Illustration 3 Vindfang med kokosmåtte

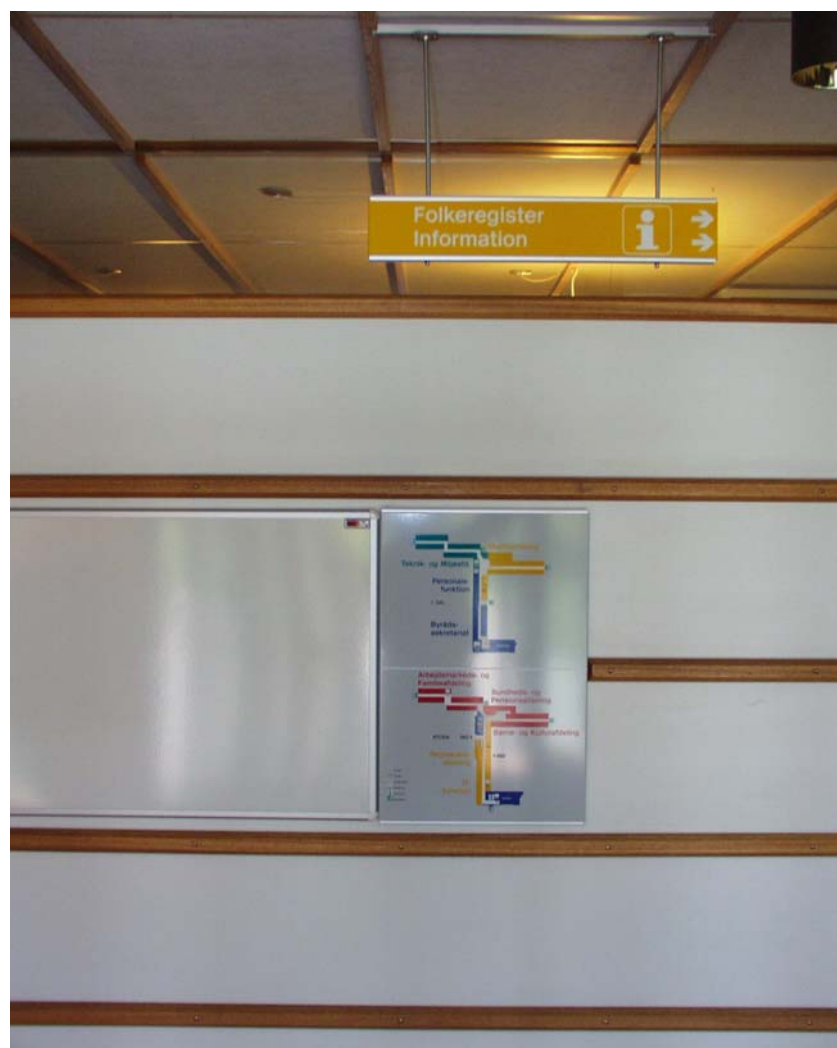
I vindfanget mellem de to skydedøre er gulvet dækket helt af en smudsmåtte. Der er tale om en kokosmåtte.

Smudsmåtten er ikke egnet til kørsel med kørestol. Dansk Center for Tilgængelighed anbefaler at man ikke anvender kokosmætter. Dels giver måtten kørestolen ekstra modstand, dels har kørestole en tendens til at trække til siden under kørsel på måtter af denne type. Kommunens repræsentanter tilkendegav under inspektionen at kommunen ville udskifte måtten med en ny som opfylder behovet for smudsopsamling og samtidig er egnet til kørsel med kørestol. Jeg foretager på denne baggrund ikke mere vedrørende måtten.
